AUTORIDAD NACIONAL DE LICENCIAS AMBIENTALES

- ANLA – RESOLUCIÓN N° 000937 (16 MAY. 2025)

“Por la cual se resuelven unos recursos de reposición interpuestos en contra de la Resolución 2477 del 07 de noviembre de 2024 y se toman otras determinaciones”

Mediante Resolución No. 2477 del 07 de noviembre de 2024, la Autoridad Nacional de Licencias Ambientales – ANLA, otorgó Licencia Ambiental a la Sociedad GRUPO ENERGÍA BOGOTÁ S.A. E.S.P., para el desarrollo del proyecto denominado “UPME 04-2014 Refuerzo Suroccidental 500 kV, Proyecto La Virginia - Alférez”, localizado en jurisdicción del municipio de Pereira en el departamento de Risaralda y los municipios de Cartago, Obando, Candelaria, La Victoria, Zarzal, Bugalagrande, Andalucía, Tuluá, San Pedro, Guadalajara de Buga, Pradera, Guacarí, Ginebra, El Cerrito, Palmira y Santiago de Cali en el departamento del Valle del Cauca.

Figura 26 Ubicación del sitio de torre TVA188 respecto a los parches de *Acacia leucorhiza* ANLA, los nodos *Acacia leucorhiza* FAO 2023 y asistencias en categoría de amenaza

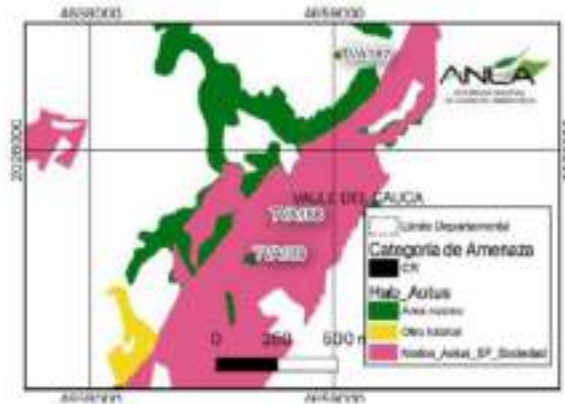
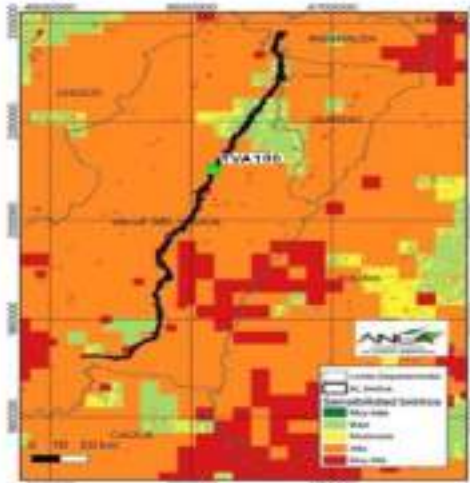
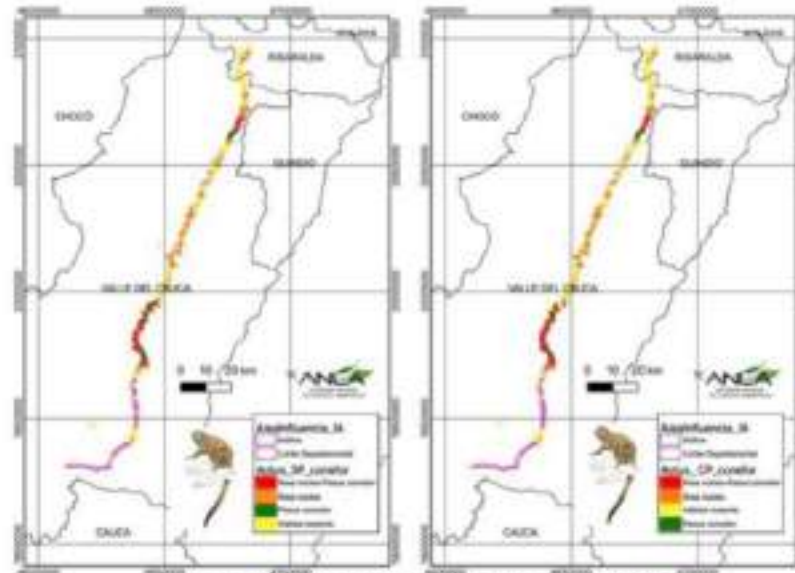
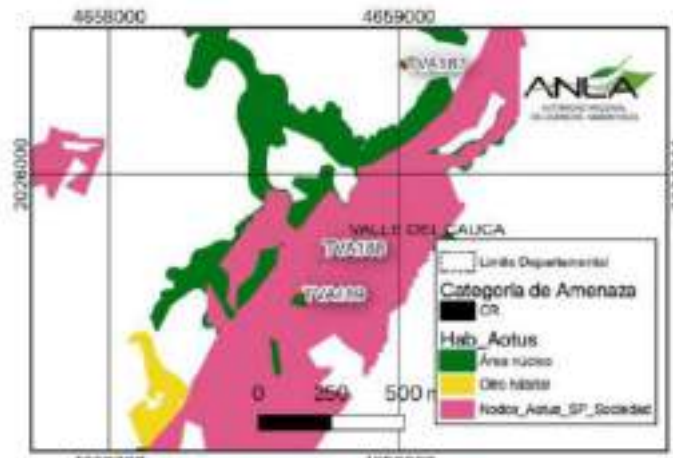
Con respecto a la sensibilidad biótica del área donde se ubica la torre TVA188, la ANLA presenta su sustento para la categoría muy alta en la presencia de ecosistemas en categoría de amenaza y para la categoría alta en la presencia de corredores potenciales para el movimiento de fauna silvestre a escala regional. La presentación gráfica del proyecto frente a la sensibilidad se muestra en la Figura 57. Ubicación del Proyecto respecto con su Sensibilidad biótica del concepto técnico, la cual se reproduce a continuación presentando la ubicación específica de la torre TVA188. De esta forma se puede verificar que la ubicación de la torre corresponde a la categoría alta, la cual corresponde a la matriz que cubre la mayor parte del proyecto. Es de notar que la escala de análisis de sensibilidad biótica realizada por la ANLA es muy amplia, lo cual presenta un bajo margen de exactitud espacial y además una falta de detalle que sí pudo ser cubierto en la zonificación desarrollada por el proyecto. La información de sensibilidad usada en la figura presenta cinco categorías de las cuales la de mayor sensibilidad (Muy alta en color rojo) solo se intersecta con el proyecto en pocos sectores. El siguiente nivel de sensibilidad es el que se identifica para la ubicación de la torre, lo cual muestra que no está en el máximo nivel de sensibilidad.

Como resultado del análisis la ANLA identifica que los cambios en las funciones de los nodos no son evidentes entre los escenarios sin proyecto y con proyecto, lo cual se comprueba en la Figura 61. Importancia en la conectividad de los parches de hábitat regional del primate *Aotus lemurinus* y *Leopardus wiedii* para los escenarios sin proyecto y con proyecto del concepto que se presenta a continuación. En superficie el cambio corresponde a reducción de 1,63% (74,0 ha) para el primate, y 1,35% (50,1 ha) para el tigrillo. Con esto es posible concluir que hay un efecto en conectividad por la intervención del proyecto a las coberturas, sin embargo, su cuantificación a diferencia de lo que concluye la ANLA es muy reducida, y sobre todo no tiene en cuenta el efecto real de las consecuencias a nivel de conectividad de los no otorgamientos de autorización para la construcción de infraestructuras y el correspondiente aprovechamiento forestal.

No obstante, para el caso de la torre **TVA188**, teniendo en cuenta que **su instalación no implica la necesidad de permiso de aprovechamiento forestal**, y las torres **TVA189 y TVA260V***, en donde se encontró que **los impactos producidos por su desplazamiento podrían ser iguales o mayores a la flora de coberturas naturales o seminaturales a lo solicitado actualmente, por lo cual**, esta Autoridad Nacional **sí encuentra pertinente modificar su decisión en el sentido de autorizar dicha infraestructura**.

Figura 32 Análisis caso Roldanillo

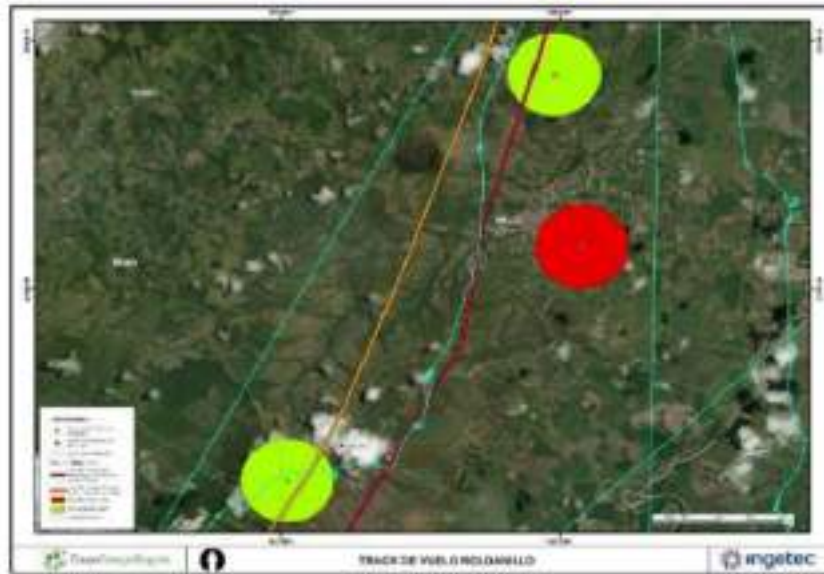
Para demostrar lo anterior, ENLAZA analizó las líneas de transmisión la Esmeralda San Marcos - Yumbo a 230 kV — y San Carlos - La Virginia San Marco a 500kV que se encuentran en operación a cargo de la empresa la Sociedad Interconexión Eléctrica S.A. E.S.P — ISA E.S.P. Cabe resaltar que la Línea San Marcos 500kv, cuya Licencia Ambiental Única fue otorgada mediante la Resolución 1313 del 5 de diciembre de 1996 y modificada en la RESOLUCIÓN N* 001074 (11 JUN. 2024) es objeto de seguimiento ambiental por parte de ANLA mediante expediente LAM0421.

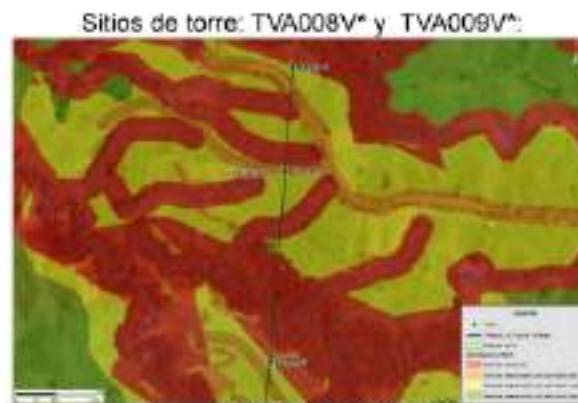
Pero en el anexo cartográfico la categoría de POMCA figura como área de exclusión. Lo cual no es correcto. Por lo tanto, la siguiente infraestructura autorizada en el artículo segundo de la Resolución 2477 de 2024 se superpone con el área de exclusión del anexo cartográfico, como se muestra a continuación, lo cual debe ser corregido por la autoridad.
